改善内容 :
材質、形状を改善

対象品番

改善前

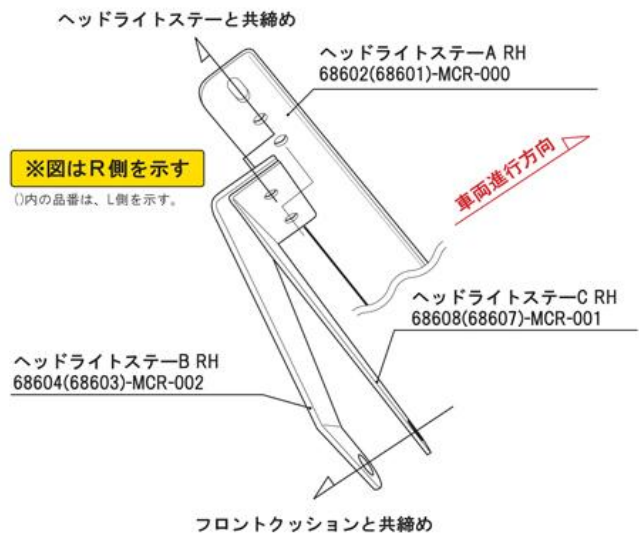
丸印部は、過去に割れが発生している箇所ですので、点検時には特に注意してください。
改善後の部品は、取付方法が異なりますので、交換される際には次頁のマニュアル「ヘッドライトの組み立て」を御参照下さい。

68603(68604)-MCR-002

68607(68608)-MCR-001

新規追加

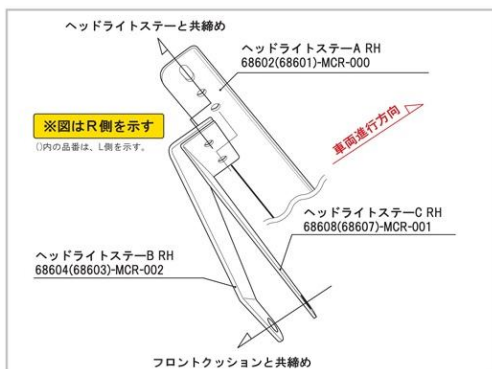
ヘッドライトステーは、左の図の様な組み合わせで使用します。

(注：2009年5月より取り付けに使用するステーが変更となっております。)
